1. En el acápite **5.1 objetivo del proyecto, obra o actividad y su justificación** se indica que el objetivo Es brindar el acceso al proyecto **DE VUELTA AL EDEN**, dándole continuidad a los caminos internos dentro del proyecto. Por lo antes expuesto se le solicita lo siguiente.
 - a. **Indicar**, a que caminos internos dentro del proyecto se refiere debido a que en la descripción del proyecto, obras o actividad no se menciona. Aportar mayor información.

RESPUESTA PARA NOTA ACLARATORIA DRCH-AC-2063-07-2021

Presentamos el mapa a escala 1 en 50,000 de la ubicación del puente.

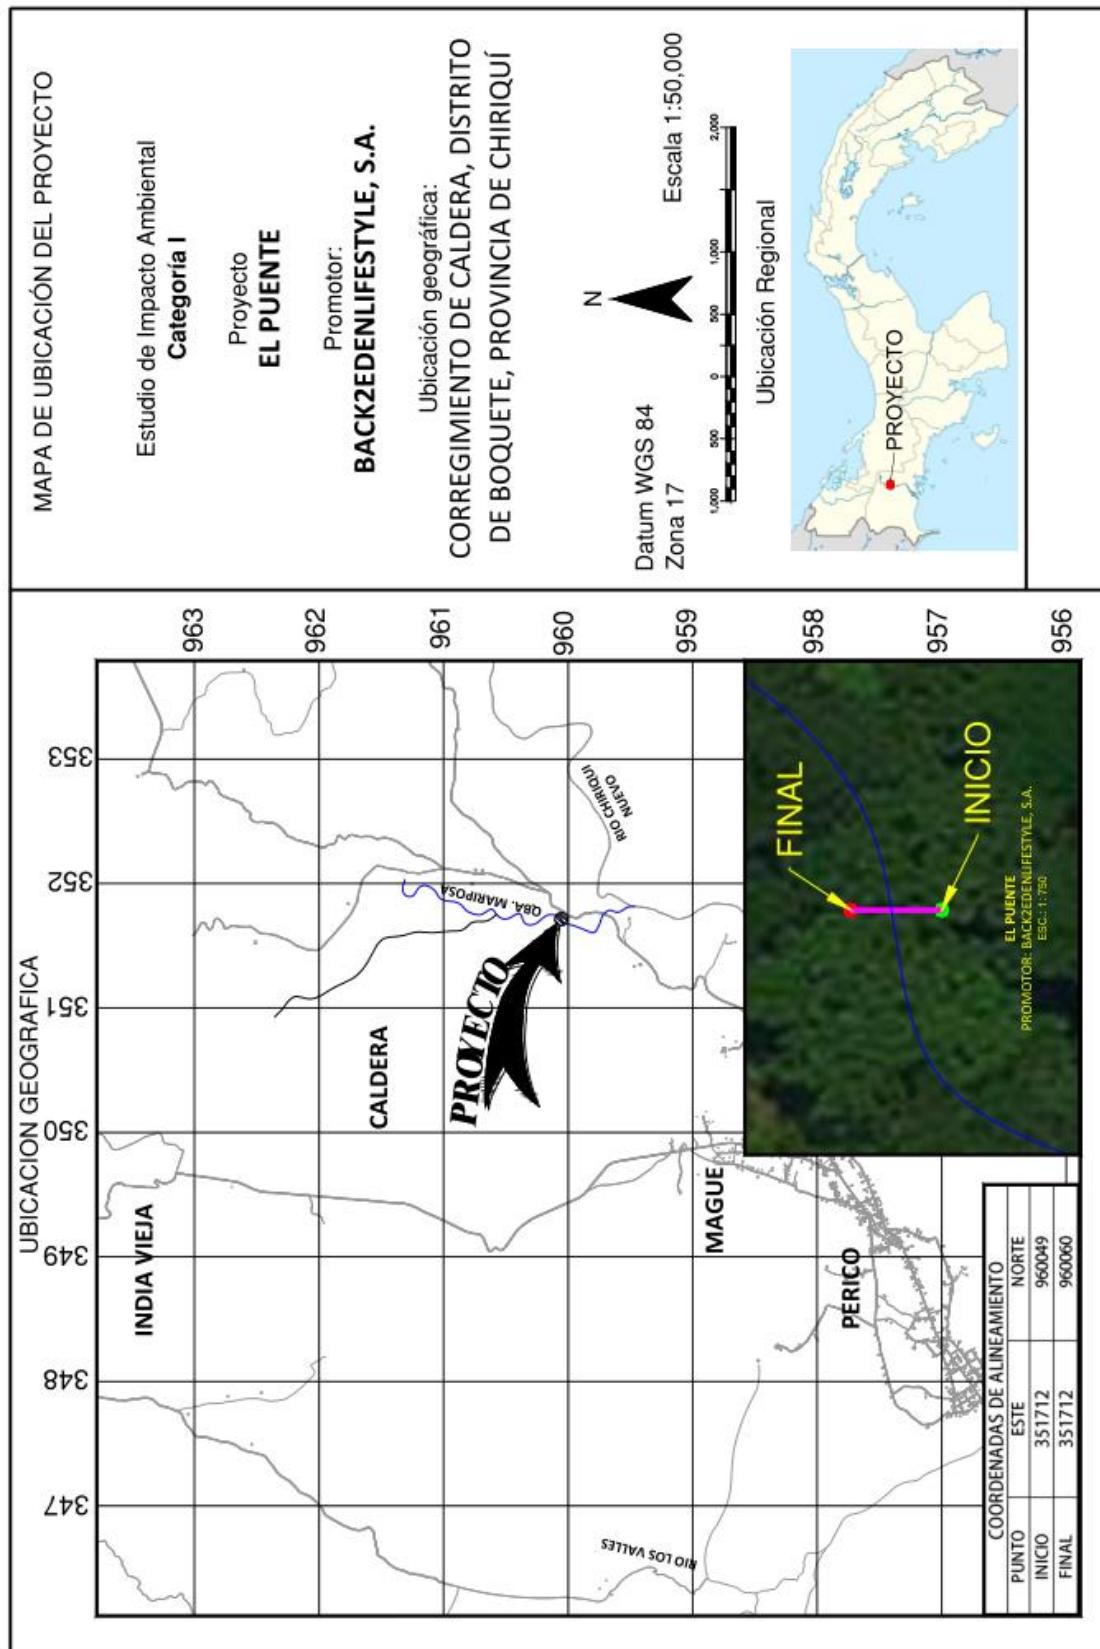
2. Al momento de la inspección se indicó que no tenían el punto exacto de la ubicación del puente. Por lo antes mencionado se le solicita lo siguiente:
- Aclarar**, el punto exacto donde se ubicará el puente.
 - Presentar**, nuevamente las coordenadas UTM y el mapa, ya que también se presenta un error en las que se colocaron en el mapa.

Respuesta:

Tabla 1. Puntos de la ubicación del puente, coordenadas UTM

COORDENADAS DE ALINEAMIENTO		
PUNTO	ESTE	NORTE
INICIO	351712	960049
FINAL	351712	960060

Tabla 2. Puntos de la georreferencia de la vía de acceso al proyecto desde la calle de asfalto existente Vía hacia el Copé hasta el proyecto EL PUENTE.

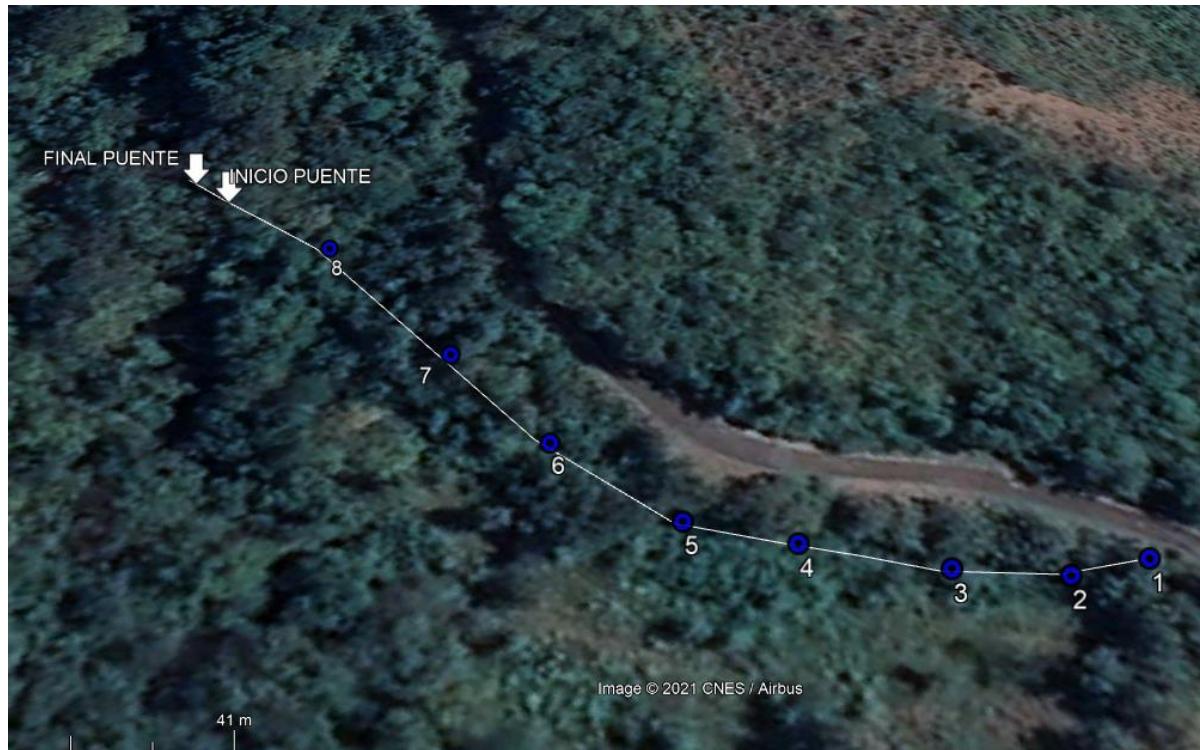
6. En el acápite **5.6.1 Necesidades de los servicios básicos (agua, energías, aguas servidas, vías de acceso, transporte público, otros)**, en el punto de vías de acceso indican que el acceso al proyecto se dará por la calle existente que conduce de caldera hacia cope, con rodadura de asfalto. Por lo antes expuesto e le solicita lo siguiente:
- Indicar**, el acceso a utilizar desde la calle existente del cope, hasta el punto donde se construirá el puente.
 - Georreferenciar**, la vía de acceso al proyecto.

El acceso a utilizar desde la calle de asfalto existente del Copé hasta EL PUENTE, se dará a través de un camino de tierra existente dentro de la propiedad, el cual se está acondicionando. La rodadura del camino será de tierra con piedra picada.

Presentamos la georreferencia de la vía de acceso al proyecto desde la calle de asfalto existente Vía hacia el Copé hasta el PUENTE.

PUNTO	COORDENADA ESTE	COORDENADA NORTE
1	351743	959858
2	351732	959866
3	351721	959881
4	351709	959902
5	351701	959919
6	351700	959947
7	351705	959976
8	351712	960017
INICIO PUENTE	351712	960049
FINAL PUENTE	351712	960060

- Los puntos 1-2-3-4-5-6-7-8 son los puntos de la proyección del eje de alineamiento de la vía dentro de la propiedad de BACK2EDENLIFESTYLE, S.A. hasta llegar al PUENTE.
- Los puntos INICIO PUENTE llega al puente antes de la Quebrada Mariposa y el punto FINAL PUENTE llega donde termina el puente al otro lado de la Quebrada Mariposa.
